OGGETTO: Progetto per il rifacimento metanodotto Ravenna-Chieti di SNAM RETE GAS Tratto "Recanati-San Benedetto del Tronto". **Presentazione osservazioni** relative alla procedura di Valutazione di Impatto Ambientale (VIA) – art. 24 comma 3 D.Lgs.152/2006 e s.m.i. -

Il Sottoscritto **RECCHI EMILIO** in qualità di proprietario dei terreni ubicati nel Comune di Altidona (FM) e distinti catastalmente al foglio n. 15 particelle nn. 60-587-588-592-594, con riferimento al progetto relativo il rifacimento del metanodotto Ravenna-Chieti di SNAM RETE GAS Tratto "Recanati-San Benedetto del Tronto",

Allegato 3 – Estratto tav. 14 Tracciato di progetto

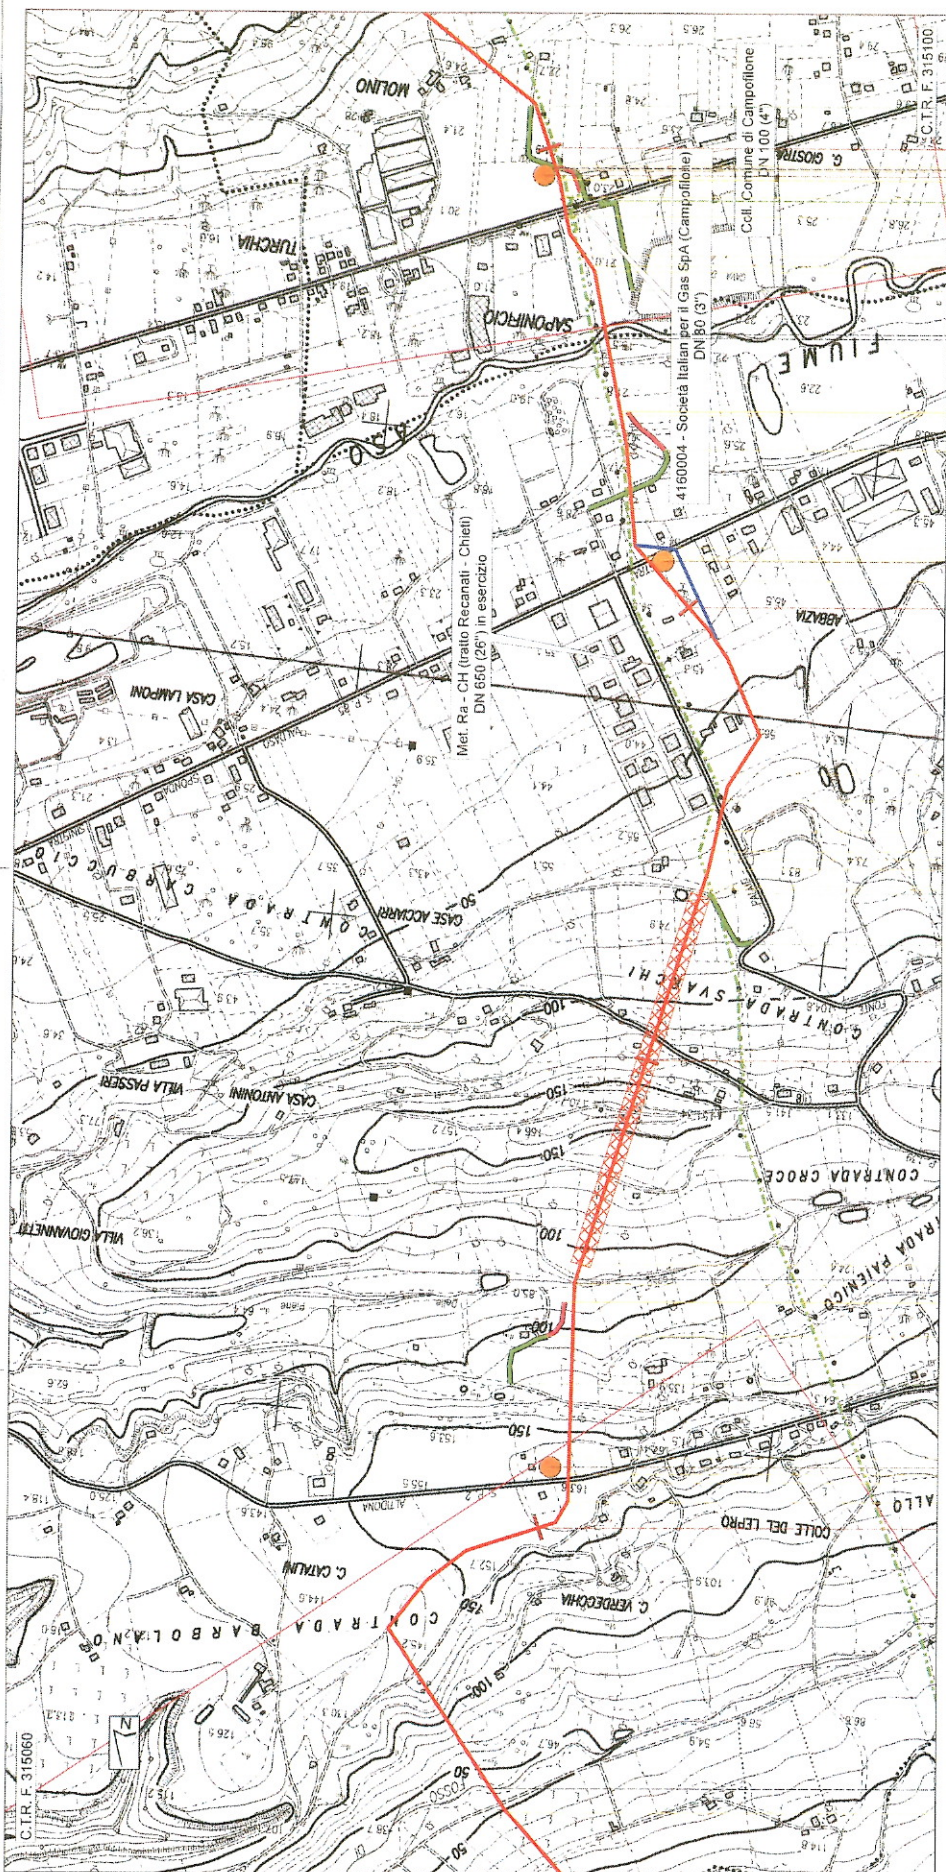
- In virtù di quanto espresso in premessa, chiede la **promozione di un tracciato alternativo** rispetto a quello di progetto, che abbia un minor impatto sui terreni di proprietà del sottoscritto.
- Si suggerisce il percorso alternativo indicato con la linea blu nella planimetria allegata. Anche la posizione della piazzola di stoccaggio tubazioni dovrà essere rivista.
